島根原子力発電所 2号炉

基準津波の策定について (コメント回答)

平成30年9月28日
中国電力株式会社

審査会合・ヒアリングにおける指摘事項

2.山陰地方における津波堆積物調査 2.1 津波堆積物に関する調査 (2)イベント堆積物層厚及び分布標高に関する考察 1833年山形・庄内沖地震由来のイベント堆積物 米子空港周辺の調査結果

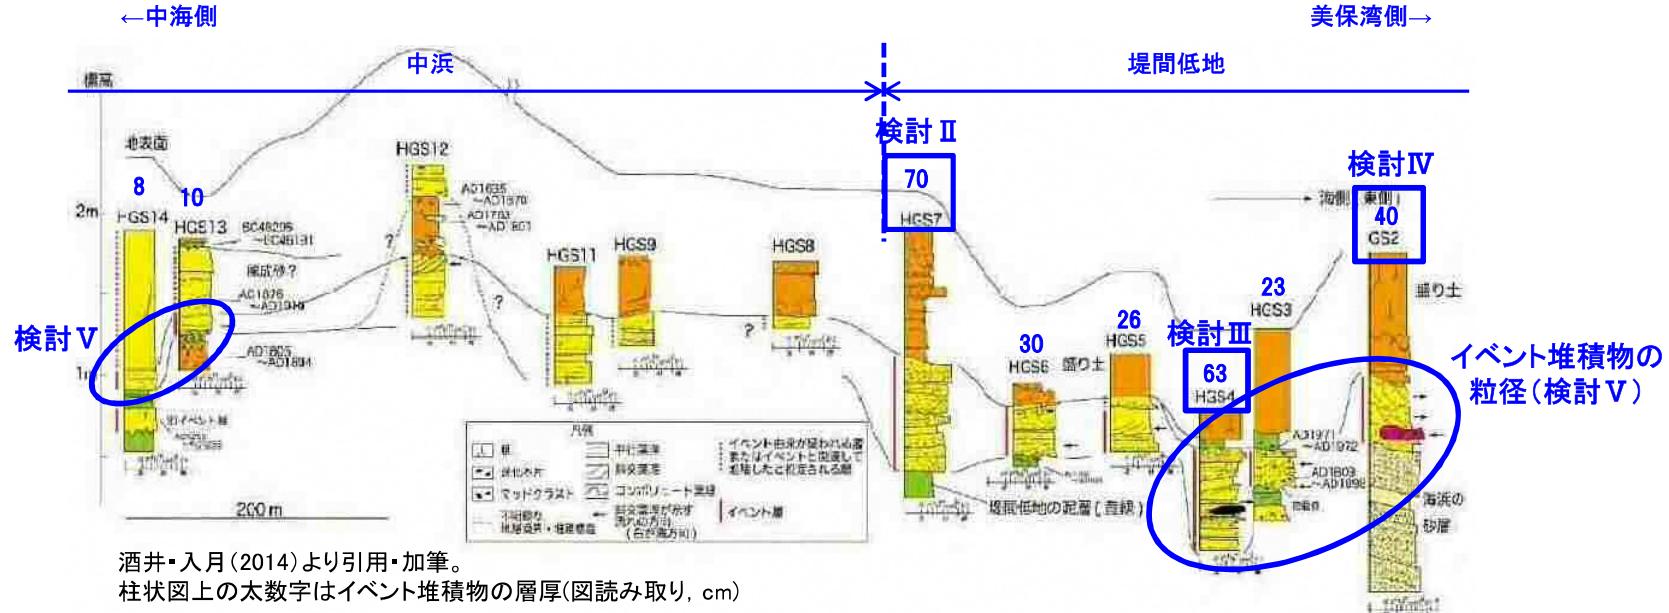
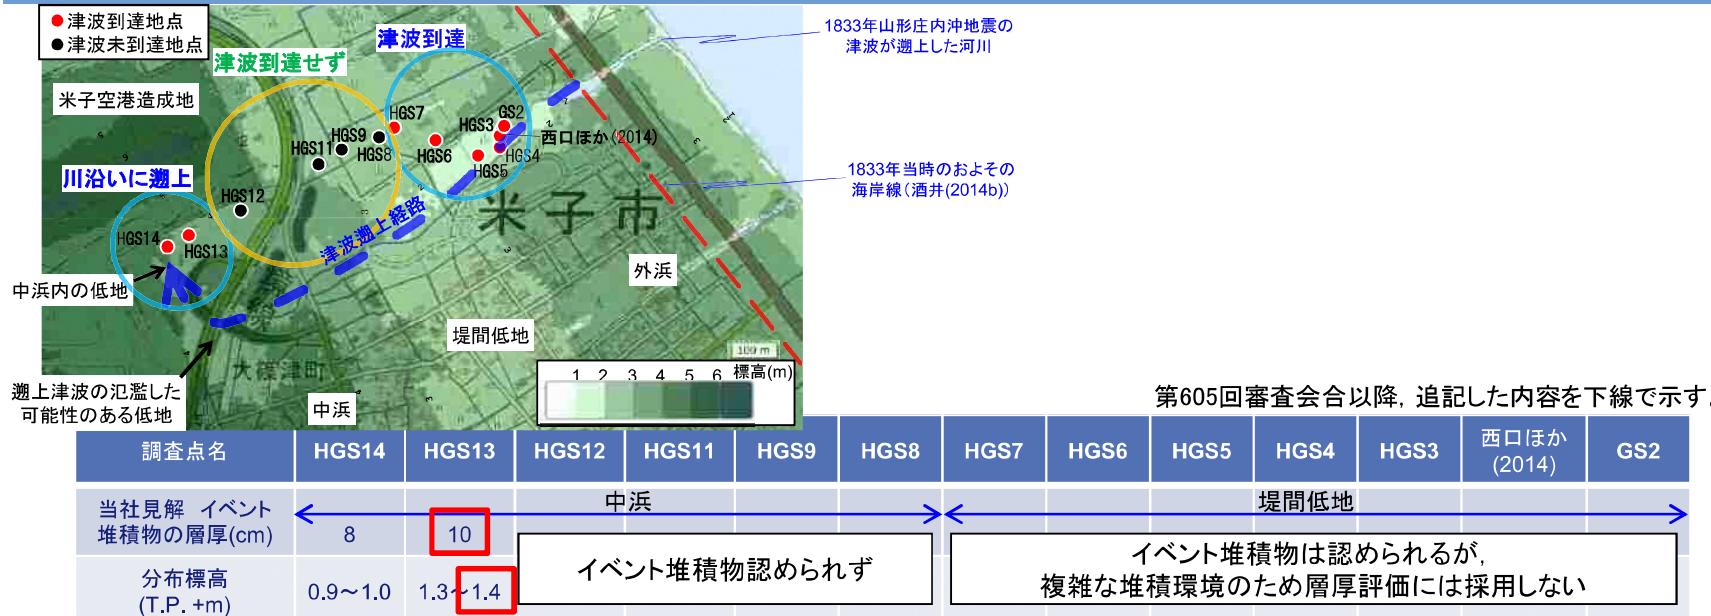
- ・酒井・入月(2014)ほかによれば、米子空港周辺で認められる層厚の厚いイベント堆積物(GS2地点～HGS7地点)は、堤間低地に位置し、その層厚は、23～70cm※であり、一部において層厚が厚くなる地点(GS2地点、HGS4地点及びHGS7地点)が認められる。
 - ・堤間低地外の中海側に位置するHGS13地点及びHGS14地点では、層厚10cm程度のイベント堆積物が認められる。
 - ・これら堤間低地におけるイベント堆積物の層厚の厚い箇所について、検討 I～IVにおいて地形や津波堆積物に関する知見に基づき、個別に検討した。また、検討 Vにおいてイベント堆積物の粒径に関する知見に基づき、追加検討した。

- 米子空港周辺地点において、堤間低地内のGS2地点～HGS7地点では、層厚の厚いイベント堆積物が認められたが、その層厚について検討 I ~ V により当時の地形や津波堆積物の知見に基づき検討した結果、その要因は当該地点が全体的に堤間低地に位置すること及び複雑な堆積環境によるものと考えられる。
- 堤間低地外のHGS8地点～HGS12地点はイベント由来が疑われる堆積物が認められるものの、堆積物の層相等に基づきイベント堆積物ではないと考えられる。
- さらに、中海側のHGS13地点及びHGS14地点では、層厚10cm程度のイベント堆積物が認められる。これらの地点は、当時の海岸線から内陸へ約1km、川沿いに遡上した津波によってもたらされたイベント堆積物と評価する。
- 浸水深と津波堆積物厚さの関係を検討した結果、河川遡上した津波堆積物の場合、陸上遡上した津波堆積物に基づくGotoの相関による津波規模の評価は適用できないと考えられる。また、海岸線からの離隔距離と津波堆積物厚さの関係を検討した結果、津波が河川遡上した複数の事例を確認し、河川遡上した津波は陸上遡上した津波に比べより内陸まで到達すること及び、河川遡上した堆積物分布末端付近において、堆積物が厚く分布することを確認した。また、津波が河川遡上した場合、流速等の違いにより陸上遡上に比べより内陸まで堆積物を運搬・堆積させたと考えられる。
- 以上のことから、米子空港周辺の堤間低地で認められた層厚の厚いイベント堆積物は津波の規模を反映したものではないと考えられ、米子空港周辺のイベント堆積物の層厚としては川沿いに遡上した津波が堆積させた10cm程度(HGS13地点)と評価し、イベント堆積物の分布標高を、HGS13地点の最大標高T.P.+1.4mと評価する。

2.山陰地方における津波堆積物調査 2.2 基準津波との比較 検討② 痕跡高と基準津波1及び2の比較

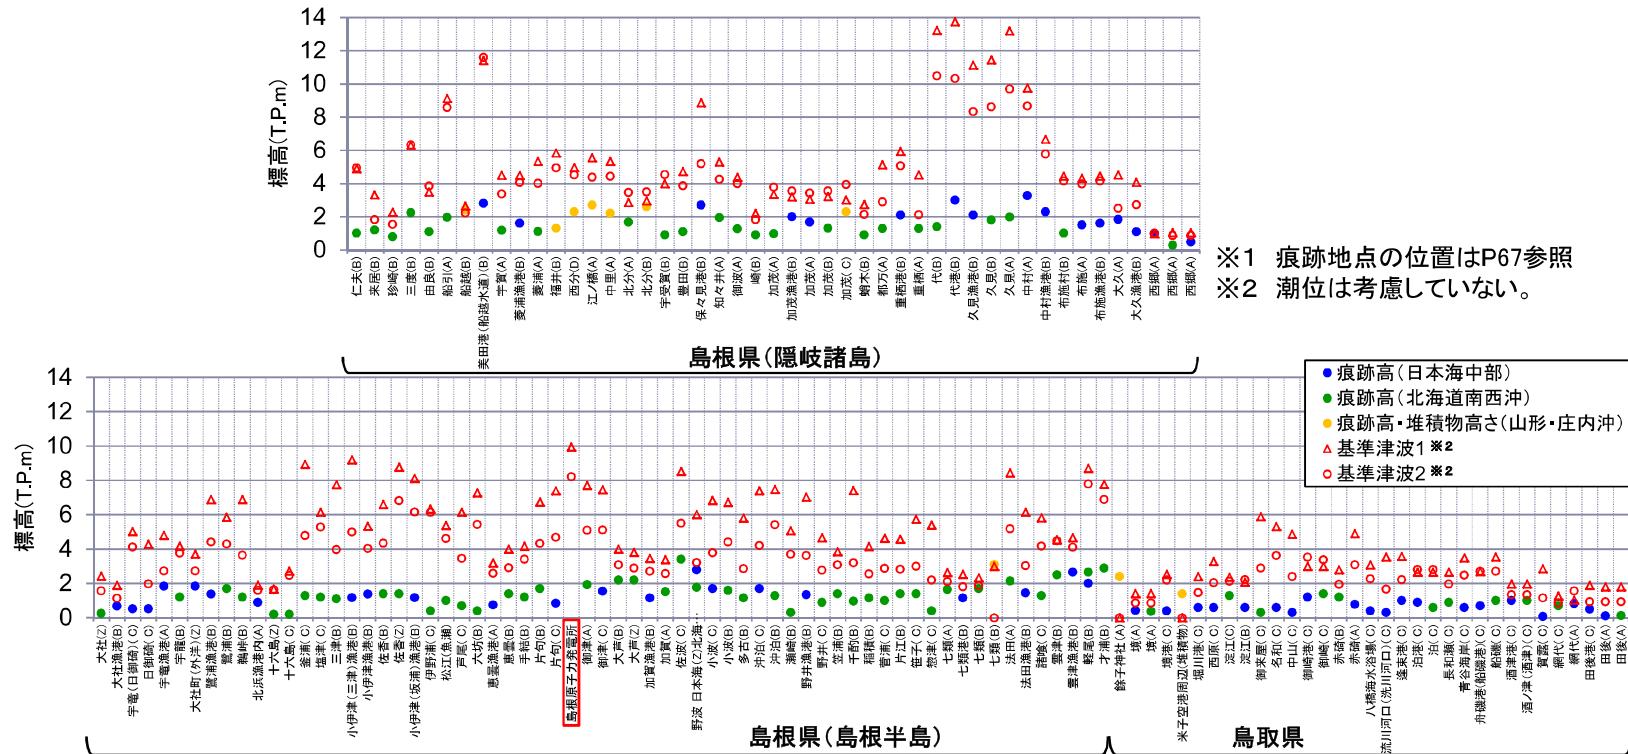
- ・基準津波1(鳥取県(2012)が日本海東縁部に想定した地震による津波)及び基準津波2(地震発生領域の運動を考慮した検討による津波)と1833年山形・庄内沖地震津波、1983年日本海中部地震津波及び1993年北海道南西沖地震津波の痕跡高※1を比較する。

- ・基準津波1及び2は、1833年山形・庄内沖地震津波と同規模である1983年日本海中部地震津波及び1993年北海道南西沖地震津波の痕跡高を上回る結果となった。
- ・また、1833年山形・庄内沖地震津波については、隠岐諸島では1983年日本海中部地震津波及び1993年北海道南西沖地震津波と同様に基準津波が痕跡高を上回ることを確認したが、島根県(七類)及び鳥取県(餘子神社及び米子空港周辺)では基準津波が痕跡高等を上回らない結果となった。この理由としては、以下が考えられる。
 - 1)1833年当時は防波堤等の津波高さを低減させる施設が無かつたこと(P94~98参照)により痕跡高が高くなっていること(全地点)
 - 2)基準津波は敷地に影響の大きい波源を選定しているが、敷地から遠方に位置している当該地点では影響の大きい波源が異なること(全地点)
 - 3)当該地点は内湾に位置しており、敷地が位置する島根半島の日本海側とは地形的な特徴が異なること(餘子神社・米子空港周辺)

検討③ 餘子神社及び米子空港周辺に影響の大きい因子の分析

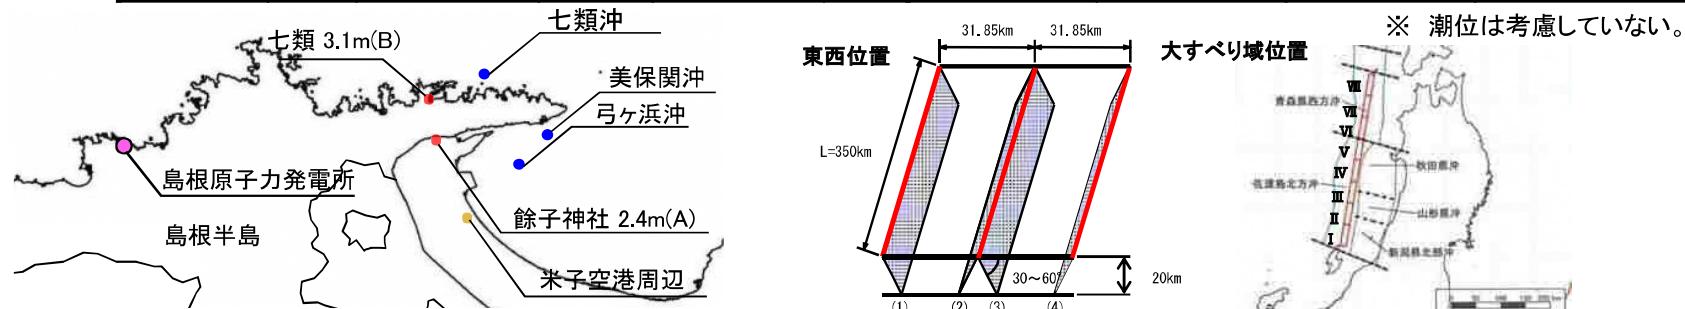
検討②において基準津波が餘子神社及び米子空港周辺の痕跡高・津波堆積物の分布標高を上回らなかったことから、当該地点に影響の大きい因子による波源について数値シミュレーションを実施するため、基準津波2を選定する際に既に実施している検討の結果を用いて、餘子神社及び米子空港周辺に対して影響の大きい因子を特定する。なお、七類については、因子による顕著な影響の違いが確認されなかつたことから、影響因子の分析は省略する。

- ・基準津波2を選定する際に既に実施している検討の結果より、弓ヶ浜半島に対しては、①傾斜角が低角度(30°)、②東西位置が西側(位置(1), (2))及び③大すべり域位置が南側(I II, II III, III IV)の場合について影響が大きいことを確認した。
- ・また、これら餘子神社及び米子空港周辺に影響の大きい因子は、いずれも敷地(島根原子力発電所)への影響は小さいことを確認した。
- ・餘子神社及び米子空港周辺に影響の大きい因子は、敷地(島根原子力発電所)に影響の大きい因子(基準津波2:傾斜角 60° , 東西位置(3), 大すべり域位置IV V)とは異なる傾向であることを確認した。(次頁参照)

防波堤の位置及び構造

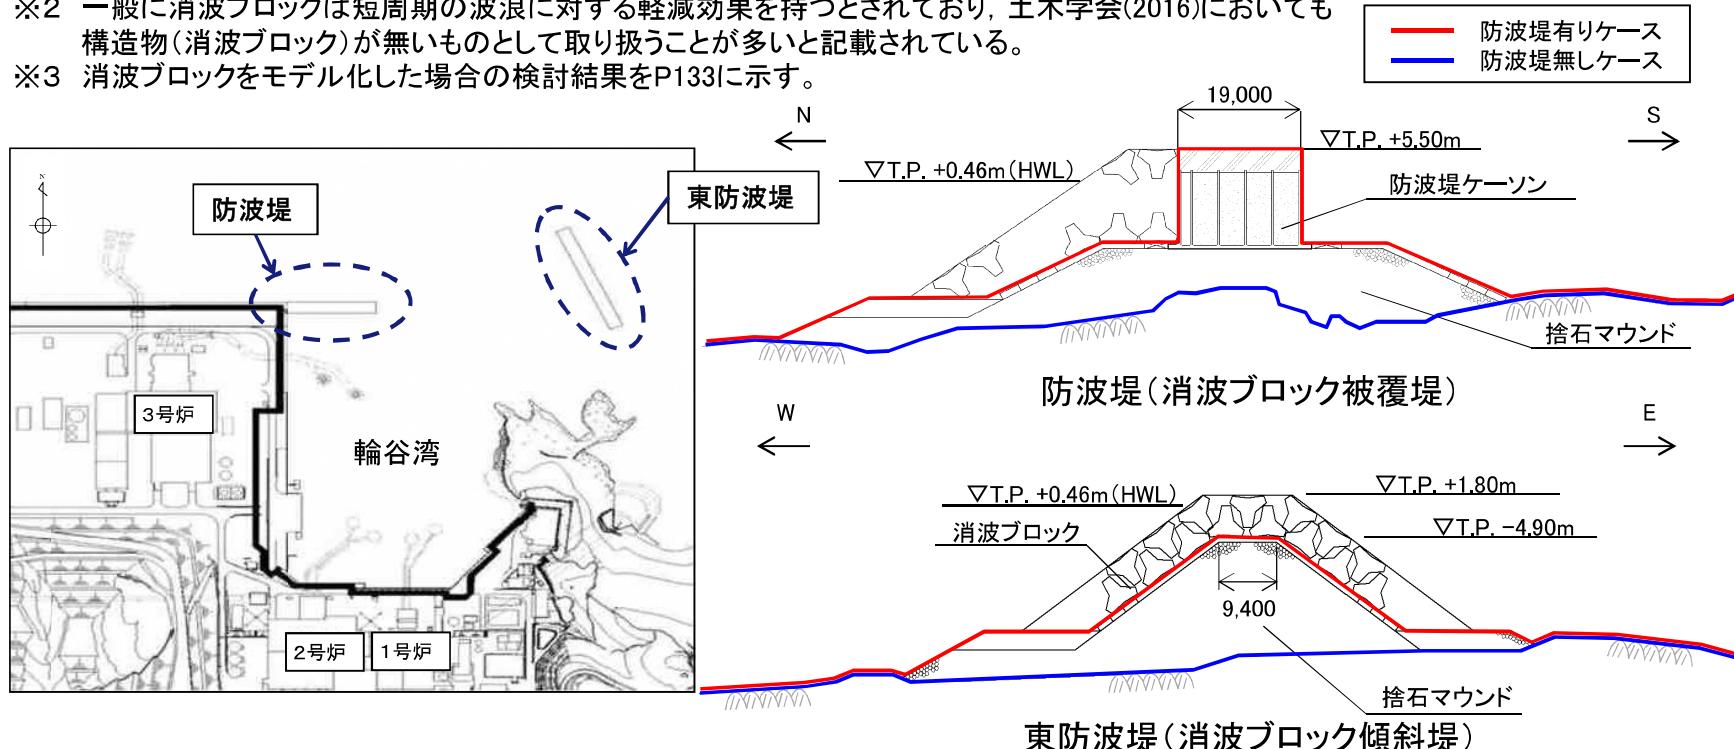
No.	コメント要旨	審査会合等
3-1	防波堤がない場合の基準津波の選定への影響について検討すること。	平成30年4月6日 第563回審査会合
3-2	防波堤がない場合に、基準津波の選定へ影響がある場合については、その波源を基準津波として設定すること。	平成30年5月25日 第575回審査会合
3-3	防波堤無しの場合の検討に関して、ケース選定の妥当性を説明すること。	平成30年7月20日 第605回審査会合

- ・基準津波1～4について、防波堤の有無が基準津波の選定に与える影響を検討した。
- ・ケース選定の妥当性については、各検討において、防波堤有りケースと同様の手順で防波堤無しケースのパラメータスタディを実施し、基準津波の選定に与える影響について確認した。

- 島根原子力発電所では、輪谷湾に防波堤(捨石マウンド+防波堤ケーソン)及び東防波堤(捨石マウンド+消波ブロック)を設置※¹している。
- 防波堤の有無によるモデル化については、防波堤有りのケースでは、防波堤ケーソン、捨石マウンドをモデル化しており、防波堤無しケースでは、防波堤ケーソン、捨石マウンドを全て取り除いた状態で実施している。
- なお、消波ブロック※²は、透過性を有するため、防波堤有りケースにおいては、安全側の評価となるよう消波ブロックをモデル化しないもの※³としている。
